# 近鉄四日市駅周辺等整備基本構想(案)

## 資料編

平成 30 年 11 月

近鉄四日市駅周辺等整備基本構想検討委員会

▼【⑤バス専用ターミナル】○：『評価する』方の意見、×：『評価しない』方の意見、□：その他の意見

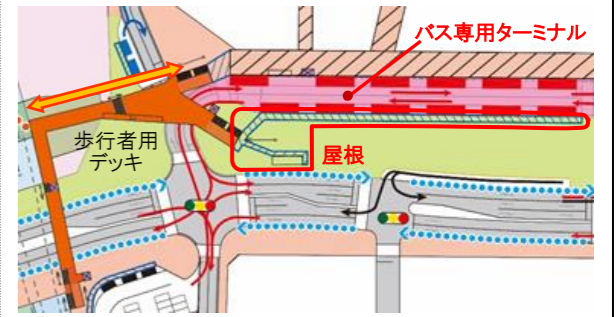
- バスの集約は良い考えである(必須である)
  - 分かりやすくなるのでバスの集約は良い
  - 少し遠くなるが、まとめた方が便利になる
  - 駅に近い西広場を多層化するなどしてバス・タクシーの専用ターミナルに集約するほうがよい
  - バス乗降場をアピタ前に
  - ×バス乗降場が駅(百貨店等)から離れるので利便性が落ちるので反対である(バス離れの懸念)。
  - ×3箇所に分かれていても不便ではなく、案内を分かりやすくして、そのままが良い
  - ×バス同士の乗り換えは少ないことからバス乗り場を1か所にする必要性は薄い
  - ×広域から旅客を集めるため「バスや車の利用者にとって便利な駅」を目指すべき
  - ×西口へバスを集約するのは良い
  - ×近鉄四日市駅西側で住み、活動する市民はバス停が遠くなり、職場と住居が遠くなるので反対である
- 西町線、中央通り(東部)の出入り口は要検討
  - もう少し近くしてほしい
  - ターミナルにツアーバスも駐車できると良い
  - 路線バスのほか観光バスの利用も想定し、将来的には拡張・2階化も視野に入れたい
  - 路線バスと長距離バスは明確に分けることも必要
  - バス待ちの環境整備も検討するべき
  - 集約したうえでさらに分かりやすくするため、電光掲示板等を充実させてほしい
  - 歩道～並木空間をバスの乗客が横断する危険性が高い
  - 1か所に纏めても長い列ができてしまえば意味がなくなってしまいます
  - セントレア行きバスは大きな荷物を持って歩くため、今の場所が良い
  - バスターミナルがバスの壁となるので、見た目を良くする必要があります。
  - ×並木空間でのバス待ちは雨に濡れる
  - ×間違えて乗り場に行った場合、向かいの乗り場までバスの間を横断しないといけないので危険である
  - ×近くのマンション住民からの苦情が懸念される
  - ×企業従業員や高校生等の乗降客を一か所に集めるのはどうか
  - ×計画の図面で、エアコンのきいたバスの待合室が設置できるようには見えません

- これまで3箇所に分散していたバス乗降場を中央通り北側車道部に集約し、初めて訪れた人にも分かりやすくするとともに、駅東側商店街前・市役所方面及び並木空間への回遊性を高めることは重要であると考えます。また、駅とバス専用ターミナルを結ぶ歩行者用デッキにより乗継を円滑にします。
- 西広場の面積では十分なバス乗降場を確保することが困難なこと、駅前への広場空間の確保や、分かりやすくバス乗降場を1箇所に集約できる場所等を考慮して、この場所が最適な配置場所であると考えています。近鉄四日市駅とバス専用ターミナルの距離は平均120m(150m以内が望ましいとの研究結果があります)となり、特に現在の西バス乗降場からは遠くなりますが、駅改札と結ぶ歩行者用デッキやエスカレーター等の設置等で一定の利便性は確保できると考えています。

- ◆乗継動線やバス待ち空間は雨対策のための屋根等の設置を基本とします。
- ◆また、バス待ち環境(待合室・切符売り場・乗降案内等)の確保手法や路線バスの方面別のバス乗降場の配置方法や長距離バス等の運用、ターミナル東西の交差点の交通処理、横断箇所の追加検討については、今後の基本計画で、乗降人数やバス待ち状況等も十分に考慮しながらバス事業者、警察と協議し、快適に利用できるようよう詳細検討を行います。

▼【⑥観光バス】

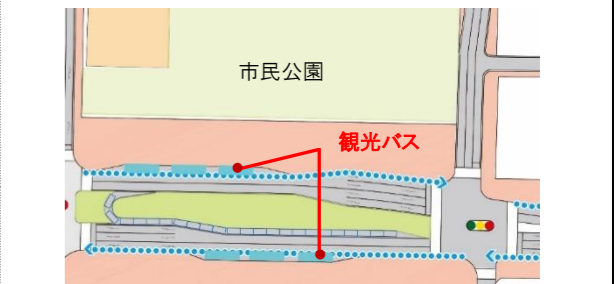
- 観光バスが3台では少ないのではないか
- 駅の近くに観光バスがあるほうが良い
- 路線バス等の他の交通の阻害となるので、観光バスの乗り場を市民公園前にすることは良い
- 観光客がバスを利用する割合が高いとは思いません

- バス専用ターミナル近くに乗降のみの場所を設けた方が良い

- 旅行者の需要に対応するため、市民公園前の中央通り南北2箇所に3台ずつ(計6台)観光バス乗降場を配置します。
- 駅前の限られた空間においては広場空間や路線バス・タクシー・送迎車両等を優先して配置します。

- ◆バス専用ターミナルの運用については、乗降人数やバス待ち状況等も十分に考慮しながらバス事業者と協議し詳細検討を行います。

▼【⑦タクシー】

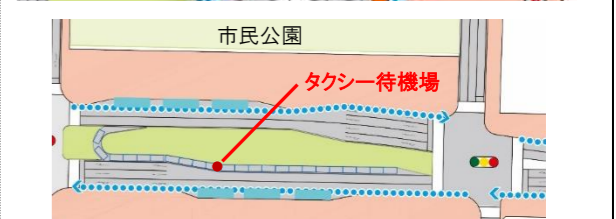
- 東広場のタクシー乗り場を南広場に集約してはどうか(東広場に客の待機スペースがあれば別だが)
- タクシーや送迎車両を少なくして広場空間を大きくしてはどうか。
- 一等地である西広場は公共空間的な役割として「タクシー」を、南広場は送迎需要に対応するための「送迎車両」をそれぞれ台数を増やしながらかつて集約して配置させた方が良いのではないか。

- タクシー乗り場(東側)にタクシー待機場が必要
- 送迎車両とタクシーは機能配置を分けた方が良い。
- タクシー乗り場が比較的裏の方にひっそりとあるのは、見栄えが悪いと思います
- 東側タクシーが南北両方向に行ける必要がある。
- 送迎車両とタクシーは機能配置を分けた方が良い。
- タクシー会社により使える場所が異なるため、統一的に使えるようにすべき。

- 駅、街からの乗車需要に対応するため、西広場・東広場の2箇所にタクシー乗降場を配置し、隔地にタクシー待機場を確保します。

- ◆限られた駅前広場空間のなかで、東広場のタクシー乗降場からは南北への行き来ができることを基本とし、待機場は隔地での確保を中心としながらの詳細な配置場所を検討するとともに、できるだけ送迎車両との交錯を少なくするよう、今後の基本計画で機能配置や動線の詳細検討を行います。また、タクシー乗降場運用等については、今後、事業者等との詳細調整を通して検討を行っていきます。

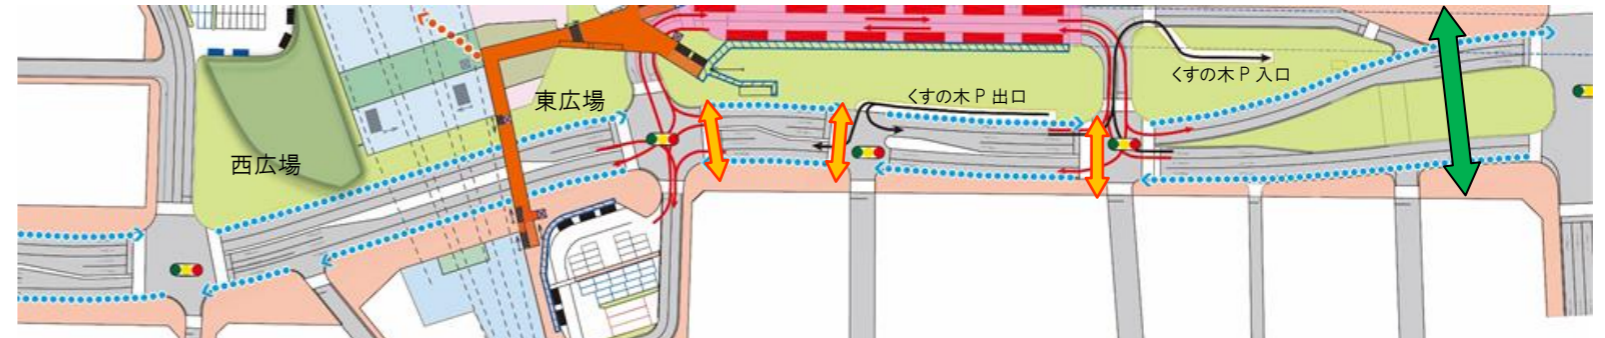
□高齢化社会では70mの横断は厳しいので、途中、信号で止めるなどの工夫が必要である。

× 中央通りの南側歩道を現在の半分にしたりすることは反対  
 × 自動車交通の安全性や誘導はかなり心配。(西・南広場と中央分離帯のない4車線構造)  
 × 中央通りを横断する旧東海道を通行止めは反対である

× 東海道はその道筋を辿って歩くことが本市の歴史を体感する上でとても重要  
 × 楠並木を斜めに横断する東行き車線によって楠が切られるとともに分断され、行き来ができなくなる  
 □東海道の動線を考慮する必要がある

**【⑪車道空間】**  
 ●現状の片側3車線を2車線(西浦通り～国道1号線)にし、歩行空間等とし利用転換するとともに、駅東側の車道を南側に集約し、東広場とバス専用ターミナル・並木空間の一体性を高めるとともに、南北の横断を容易にします。  
 ●現状の中央通り最大交通量21,010台/日(15,569台/12時間×昼夜率1.34\*)です。この交通量を将来的に2車線で処理する場合、1車線あたりの交通量は平均で10,505台/日であり、道路設計の基準14,400台/日以下であるため、高架下の駐停車禁止や送迎・荷捌きスペースの確保を行いながら、円滑な交通処理が可能であると考えます。

●中央通り車線の減少(6車線⇒4車線化)、並木空間の活用、信号交差点の単純化(交通処理の円滑化)によって、中央通り車道部の横断距離は短縮(現状;約50m→構想案;約18m)され、これまでよりも商店街や駅周辺へ行き来しやすい環境になると考えています。

◆南側の歩道は最少幅員(くすの木パーキング出口付近)で4m確保し、その他の区間では広幅員を確保できるよう、また、車道の中央分離帯を確保できるよう、今後、基本計画の中で検討していきます。

●東海道の車両横断は安全を考慮して横断できない構想が望ましいと考えています。

■東海道については、その歴史的な重要性も考慮し、デザインにも配慮した歩道橋等による歩行者動線の確保について検討します。
